VII. Grundlegende Einwendungen an der Vorgehensweise der Vorhabensträgerin zum Thema: Lärm- und Luftschadstoffbelastung der Betroffenen

1. Lärmauswirkungen

Abb. 1: Bild 6.14: Quantitative Beziehung zwischen Innenraum-Maximalpegel L_{max} und der Anzahl tolerabler flugbetriebsbedingter Schallereignisse in einer 8-Stundennacht [Spreng 2002]. G-12.1 Seite 104

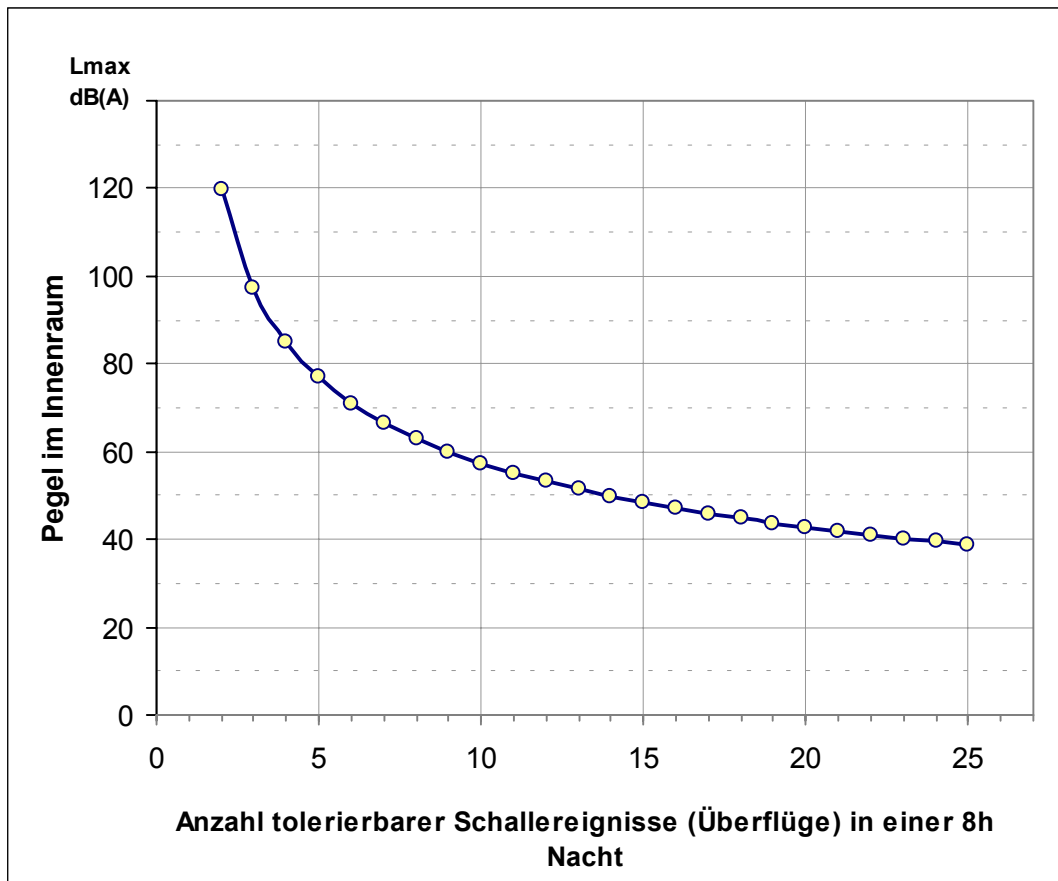
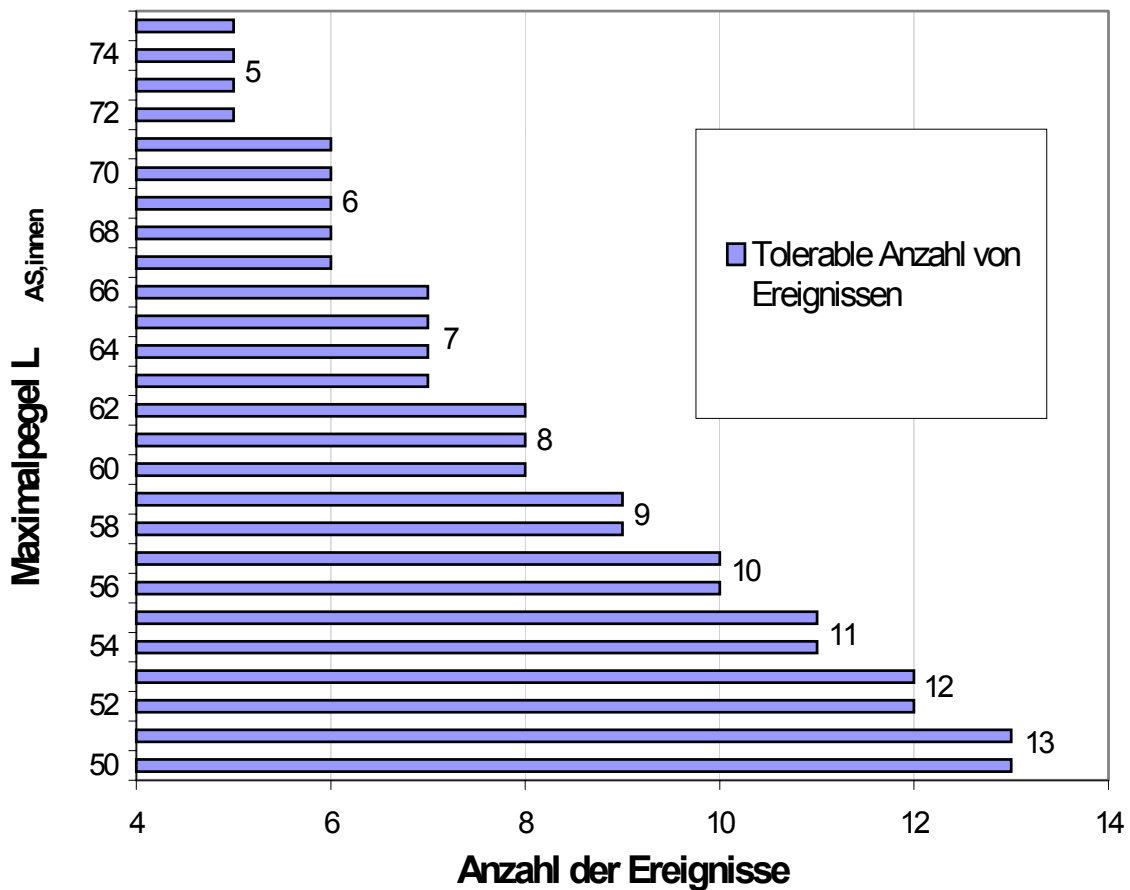
Alle Pegel-Häufigkeits-Kombinationen auf der Kurve in Abb. 1 erzeugen nach dem Modell von Spreng das gleiche Risiko. Die Anzahl der zulässigen Ereignisse ergibt sich aus Abb. 2. Vergleicht man nun den Kritischen Toleranzwert von 6 x 60 dB (A) innen mit dem Präventiven Richtwert von 13 x 53 dB (A) so erkennt man, dass nach Abb. 1 sogar acht Ereignisse von 60 dB (A) im Innenraum tolerabel wären. Denn sechs Ereignisse mit 60 dB (A) innen unterschreiten die Kurve gleichen Risikos in Abb. 1. Bei 13 Ereignissen mit 53 dB (A) im Innenraum wird die Kurve in Abb. 1 bereits überschritten, das heißt 13 Ereignisse mit 59 dB (A) innen sind nicht mehr tolerabel. Das ergibt sich auch aus Abb. 2, denn hiernach sind bei Innenraumpegeln von 53 dB (A) nur 12 Ereignisse zulässig.

Das Modell von Spreng ist somit nicht geeignet, das Schutzkonzept der Vorhabensträgerin zu stützen. Zu offensichtlich ist der Versuch, mit der Synopse und ihrer vermeintlich wissenschaftlichen Begründung das alte Jansen-Kriterium von 6 x 60 dB (A) zu stützen. Der Präventive Richtwert ist sogar, wie das obige Beispiel zeigt, gefährlicher, d.h. grenzwertiger, als der Kritische Toleranzwert.

Allerdings fällt bei den Kurven von Spreng auf, dass es im oberen Maximalpegelbereich überraschend hohe Werte gibt. Auf die fehlerhafte Berechnungsformel wird unter den Ausführungen zur Umsetzung in dem Gutachten G 12.2 noch eingegangen. Die kritischen Cortisolkonzentrationen wurden fehlerhaft ermittelt.

Abb. 3: Beginn einer lärmbedingten Belästigung, Quelle Miedema 2002

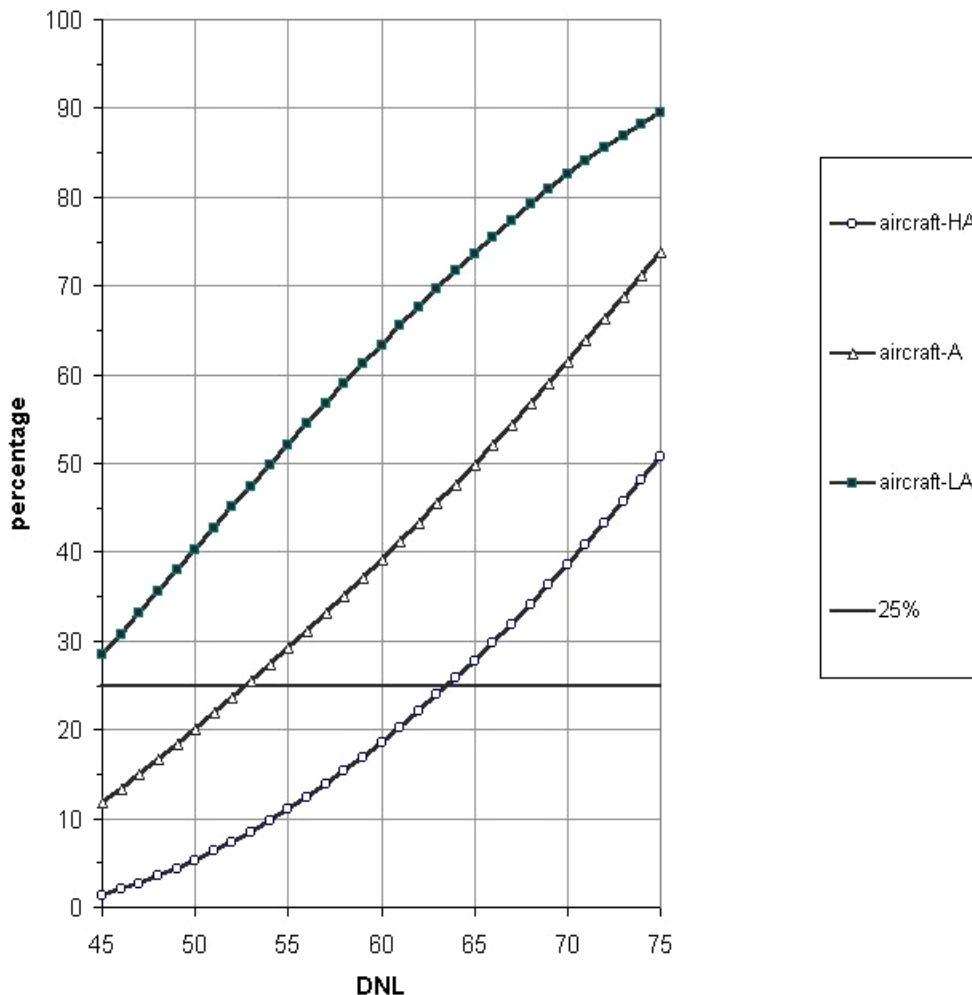
Diese Aussage ist wissenschaftlich nicht haltbar, denn die Belästigung verläuft auch unterhalb von 55 dB (A) linear. Dies ergibt insbesondere die Auswertung einer Vielzahl von Studien durch Miedema.

Der Beginn einer lärmbedingten Belästigung ist nicht bei 50 – 55 dB(A) anzusetzen, wie die Gutachter (ohne Angabe von Literaturquellen) behaupten. Dies zeigen z.B. die international anerkannten Belästigungskurven aus der Metaanalyse von Miedema [2002], hier wiedergegeben in Abb. 3. Der lineare Verlauf auch unterhalb 50 dB (A) ist erkennbar.

dass die Belästigung an Hand des aktuellen international anerkannten Erkenntnisstandes neu ermittelt wird. Die Unterlagen sind erneut auszulegen, da fehlerhaft. Es gibt weit mehr Belästigte durch einzelne laute Ereignisse und auch bei wesentlich geringeren Dauerschallpegeln, da die Belästigungskurve linear verläuft.
